# 总平面图

### 修改内容:

# B-1#楼 1F

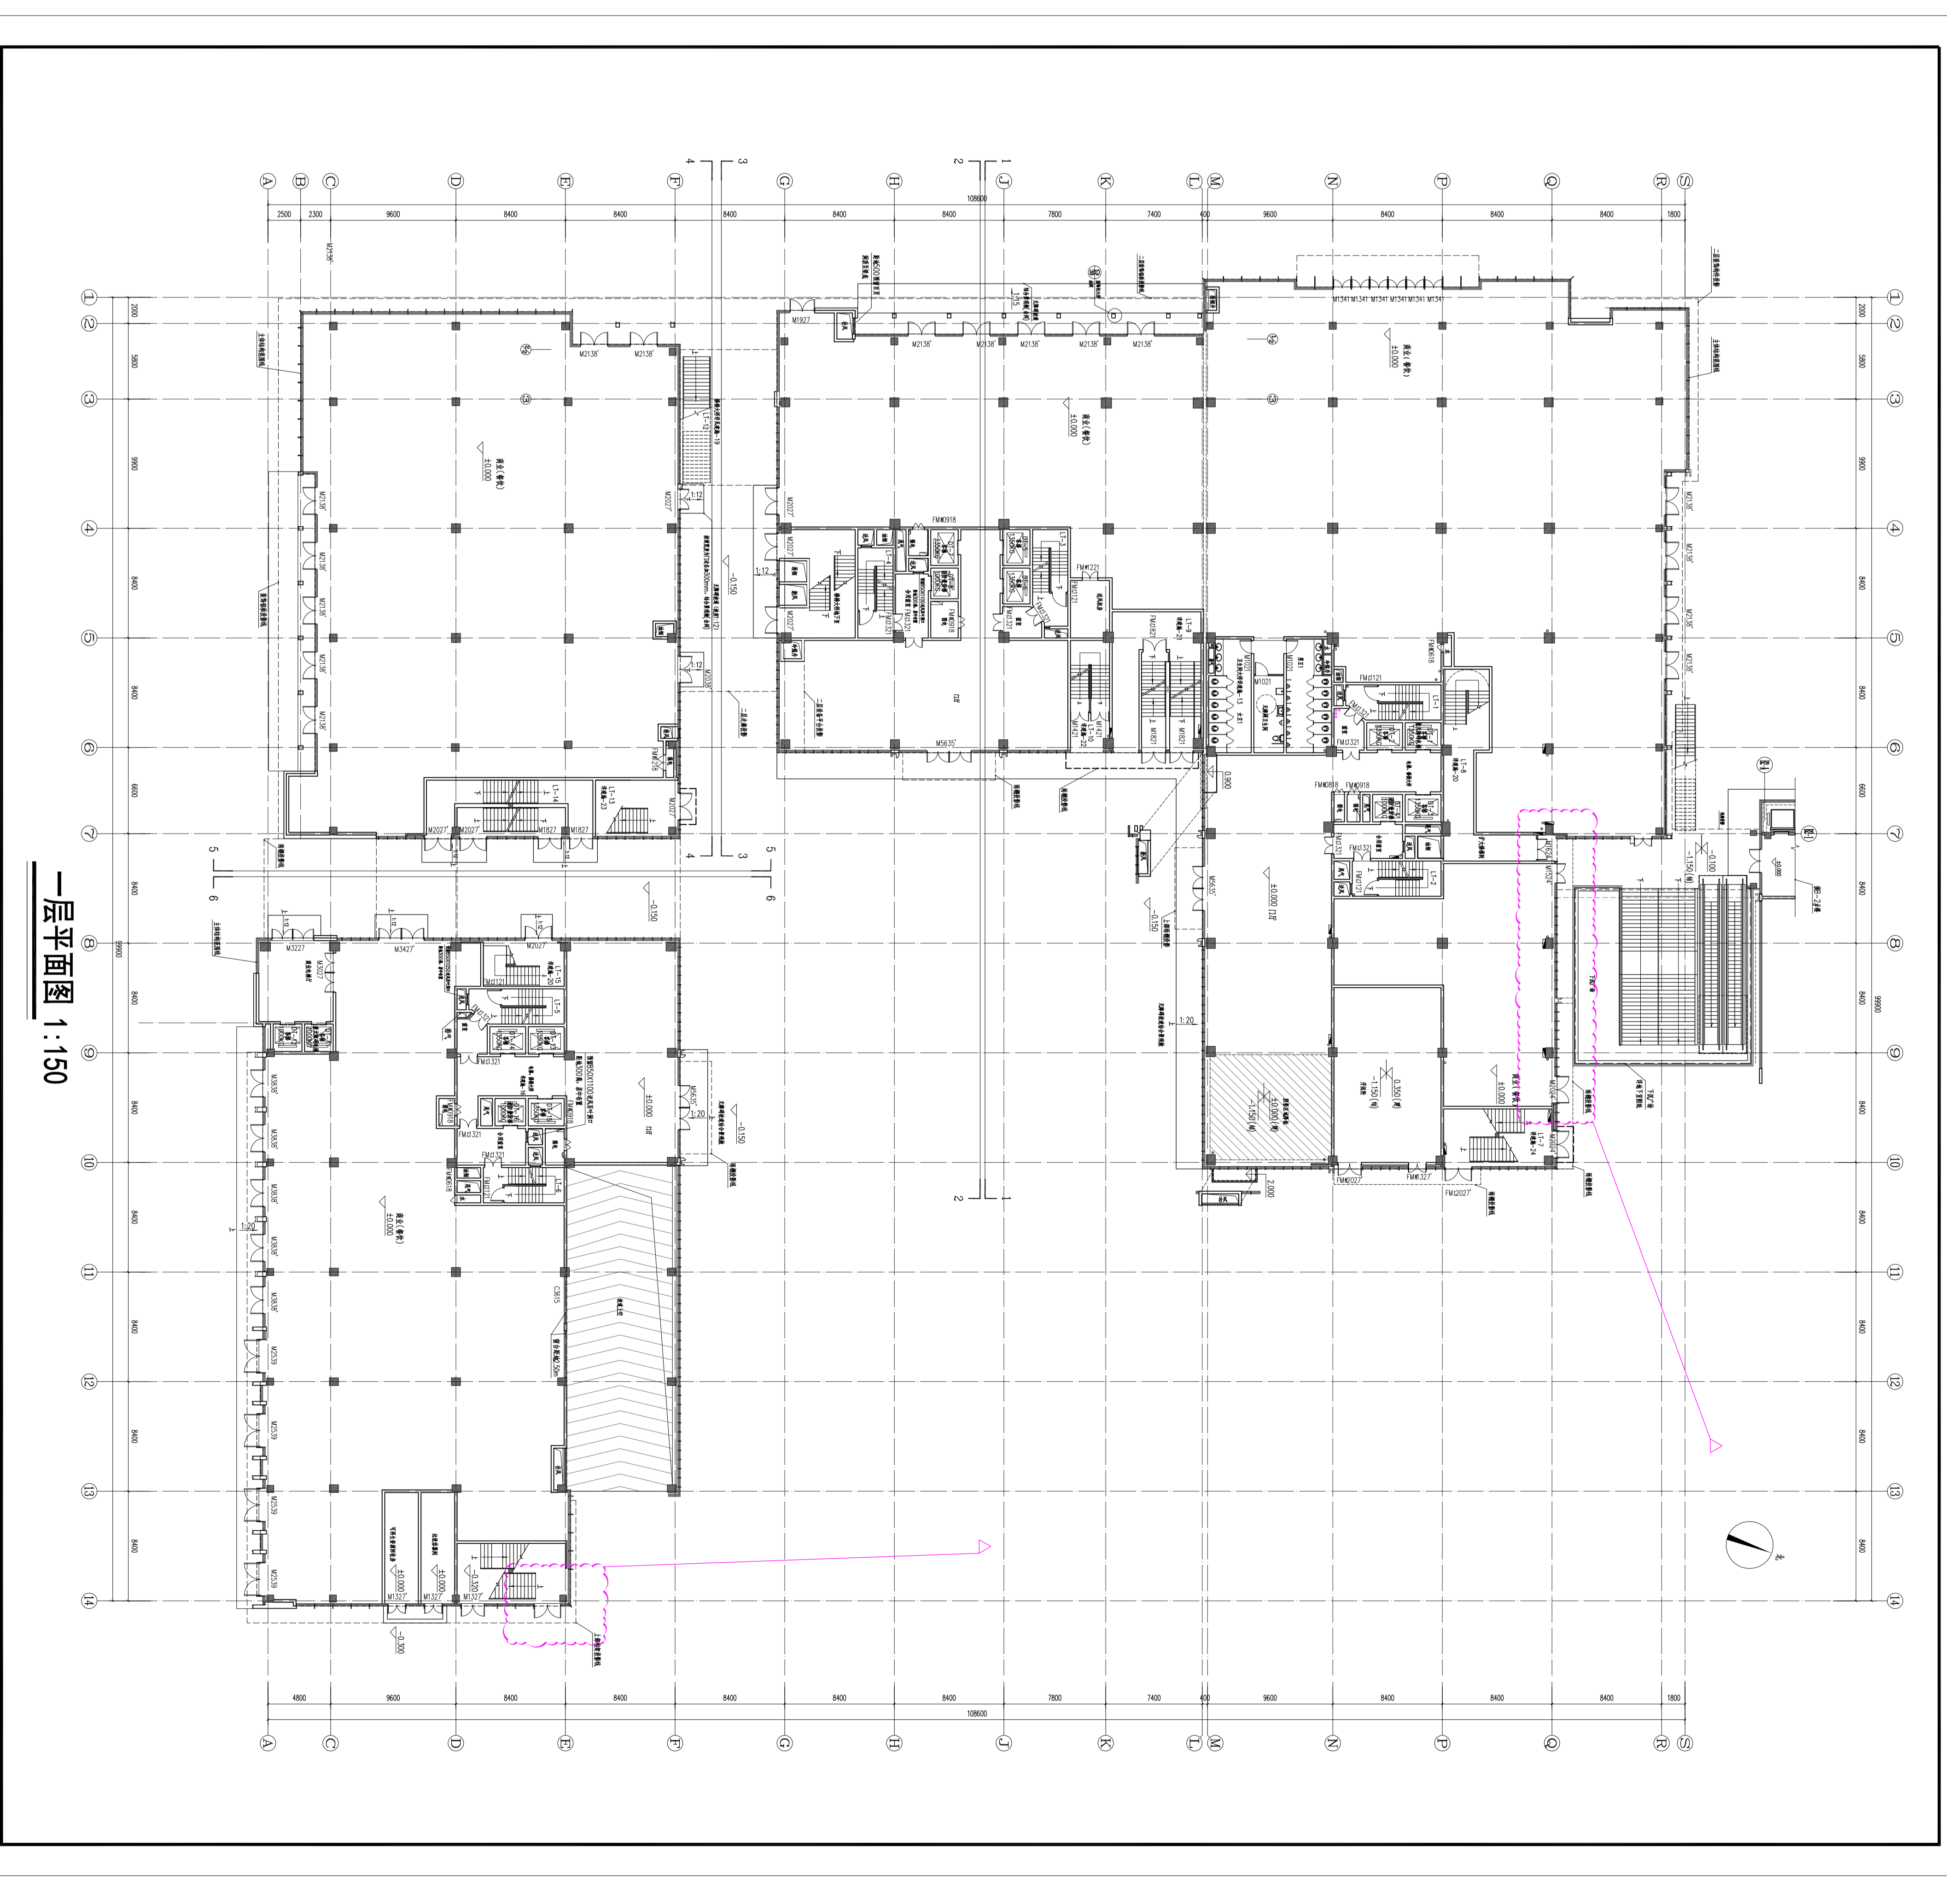
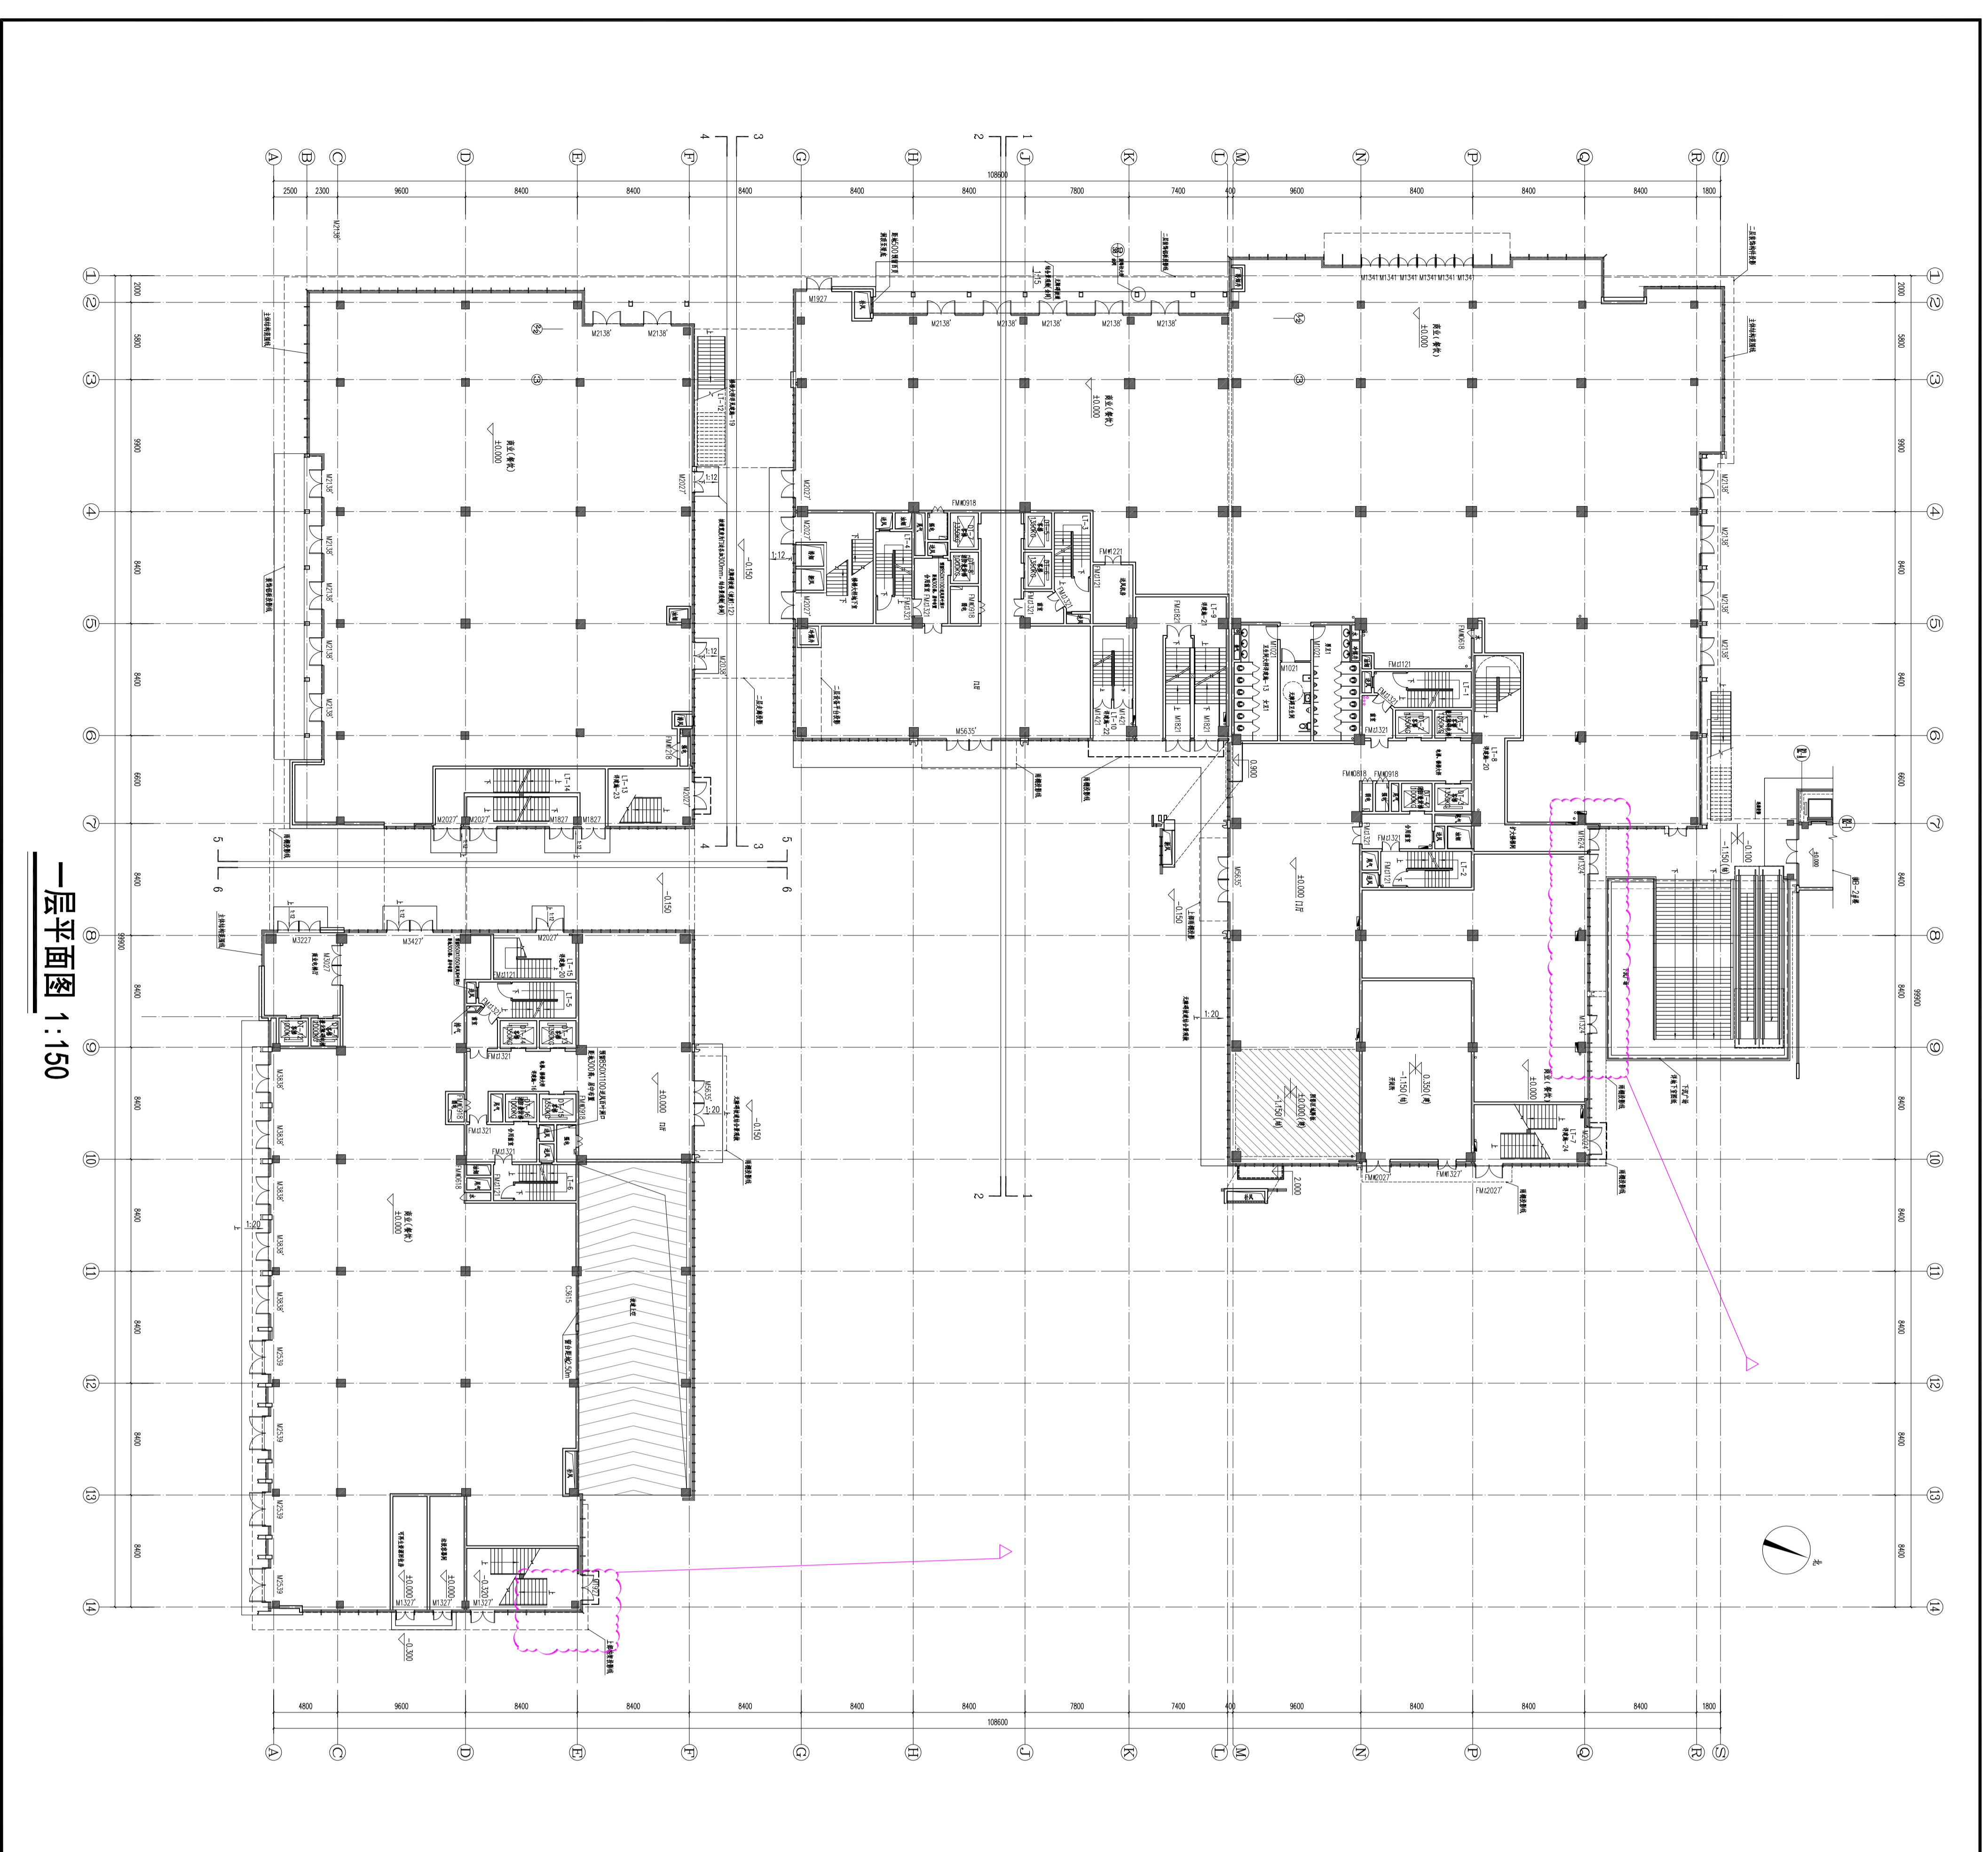
- 1、Q轴交7~9轴处门开启位置调整。
- 2、E轴交14轴处门开启位置调整。
